施工图审查答复意见

| 建设单位                                        | 灌云县小伊中心小学                                                                                                                                  |  |  | 项目名称                                                                                                                     | 灌云县小伊中心小学 小学语文统整学习课程实践基地 |     |         |
| 设计专业                                        | <input type="checkbox"/> 建筑 <input type="checkbox"/> 结构 <input type="checkbox"/> 水 <input type="checkbox"/> 电气 <input type="checkbox"/> 暖通 |  |  | 设计部门                                                                                                                     | 设计三所                     | 设计号 | 2024096 |

1F 平面布置图

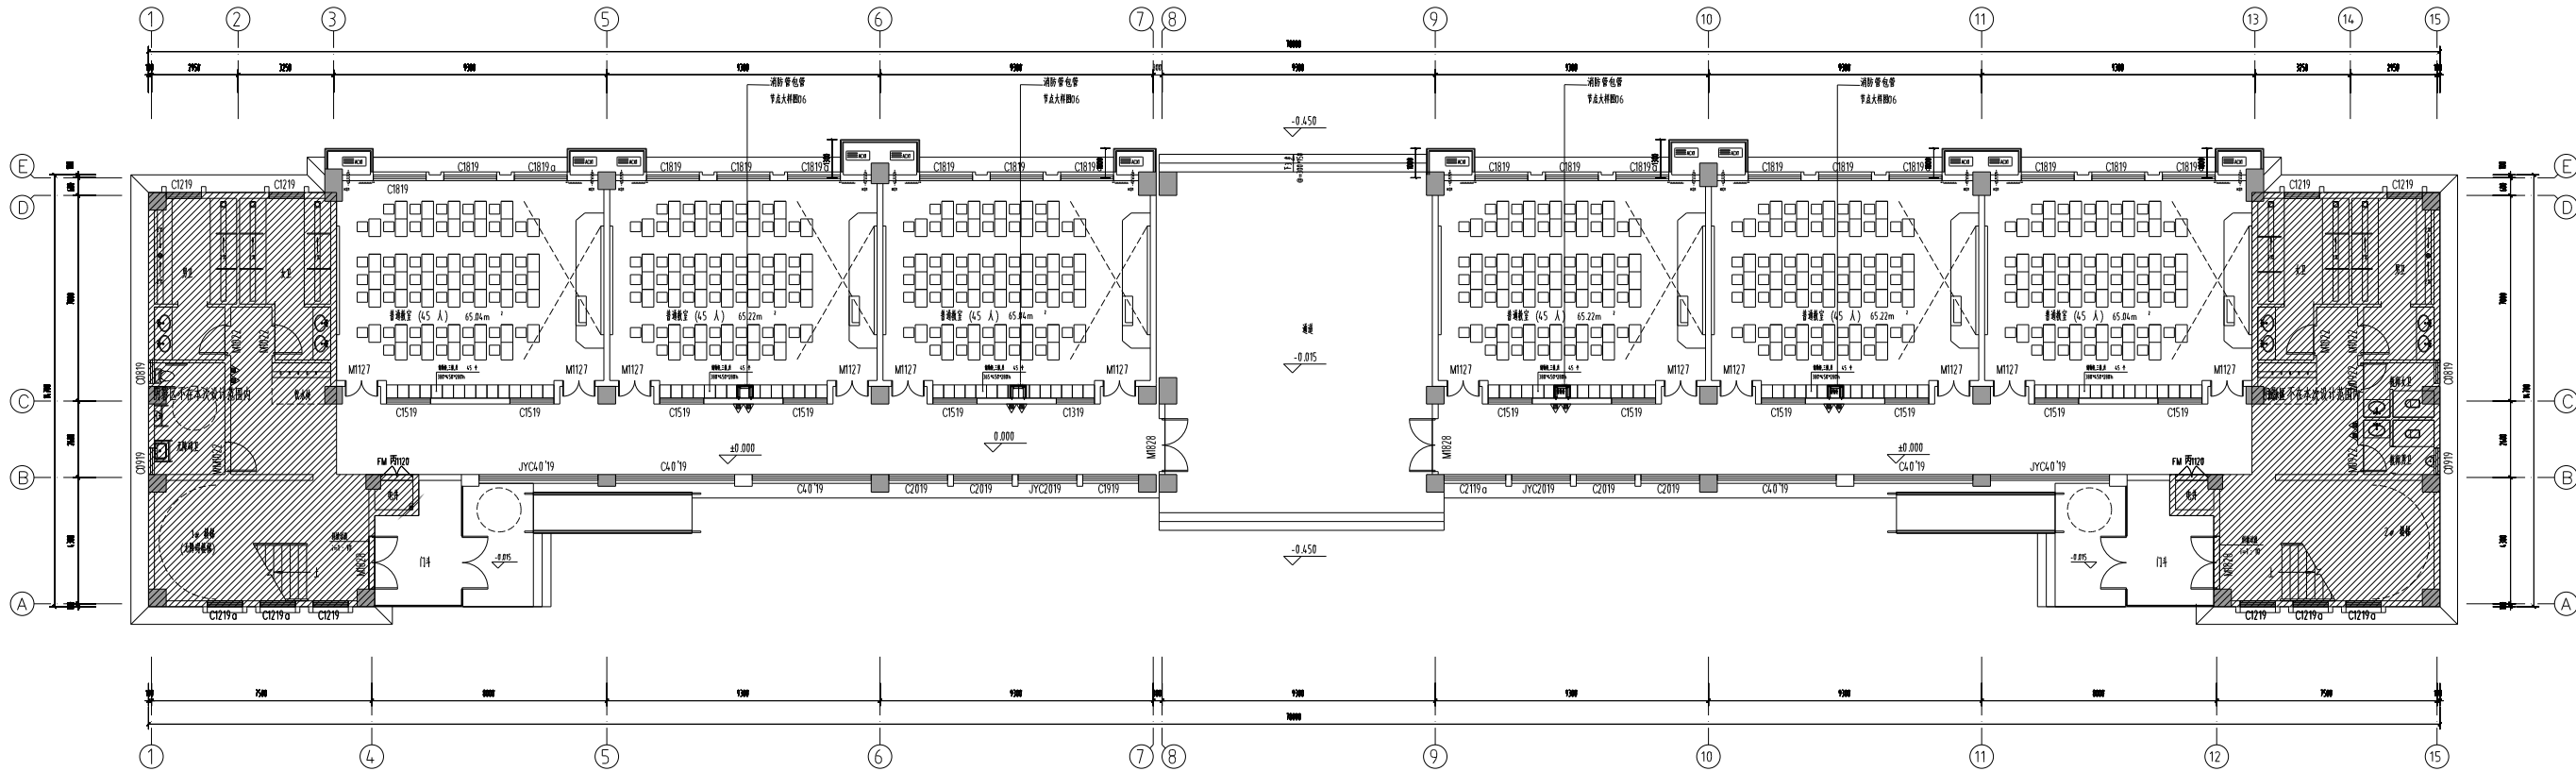
| 1.完善首层无障碍出入口缓坡过渡设计                          |                                                                                                                                            |  |  | 1.已补充无障碍出入口缓坡过度,详一层平面图1F- PL-01、05;                                                                                      |                          |     |         |
| 5.补充门表并完善相关构造设计                             |                                                                                                                                            |  |  | 5.已补充门窗表,完善各层平面门窗编号,完善相关构造大样,详CL-01A、CL-02A、DT-05A、1F- PL-01~5A、2 F- PL-01~5A、3 F- PL-01~5A、4 F- PL-01~5A、5 F- PL-01~5A。 |                          |     |         |

1F 天花布置图

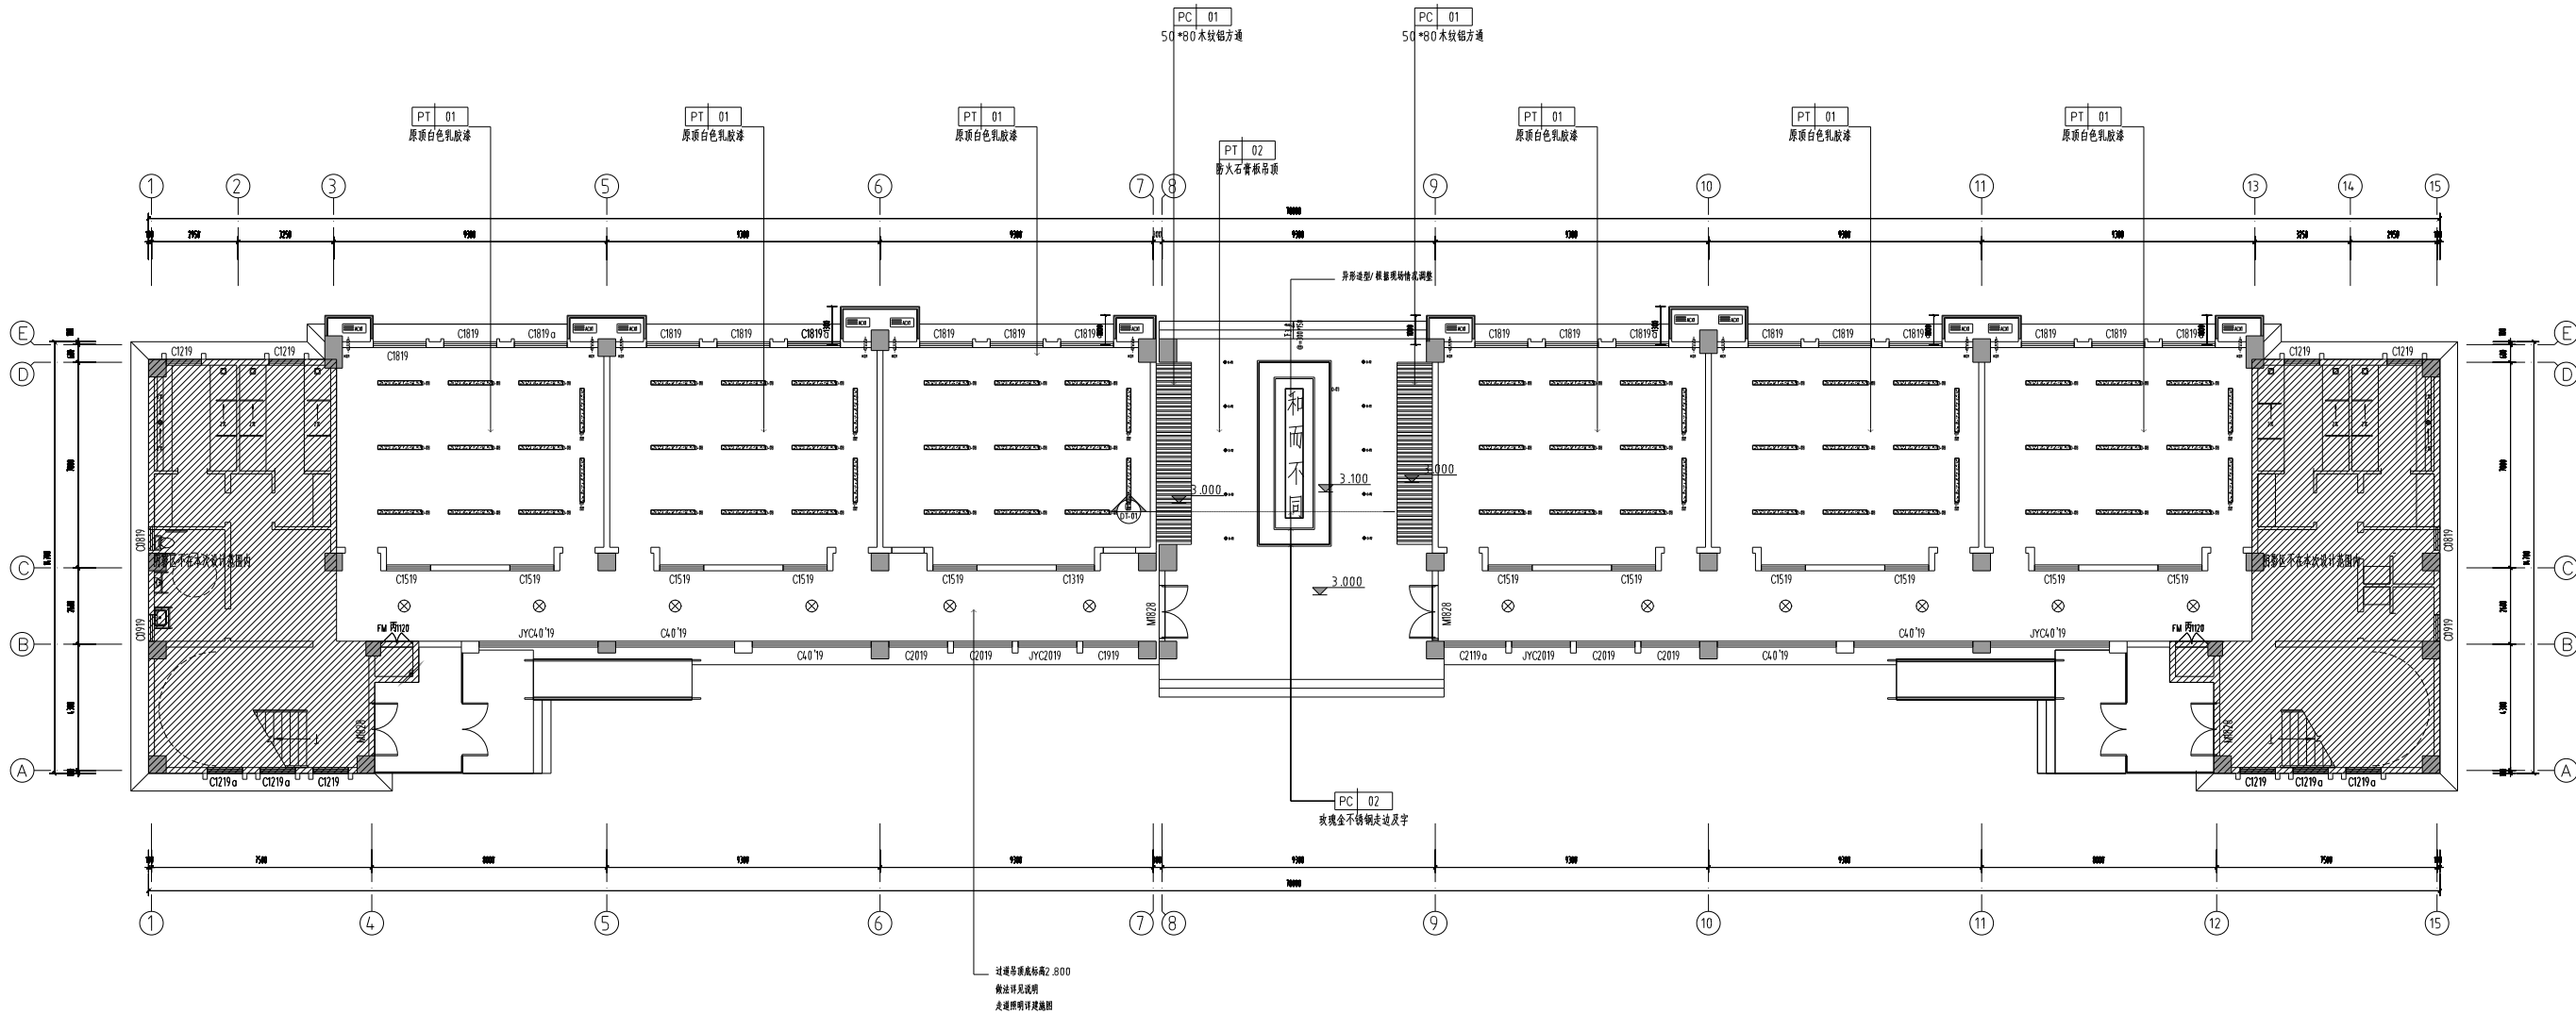
| 2.教室灯管应采用长轴垂直于黑板的方向布置,详B50099-2011-10.3.3   |                                                                                                                                            |  |  | 2.已修改教室灯管方向,详天花布置图及天花造型尺寸图F- PL-03、2 F- PL-03、3 F- PL-03、4 F- PL-03、1F- PL-04、2 F- PL-04、3 F- PL-04、4 F- PL-04;          |                          |     |         |
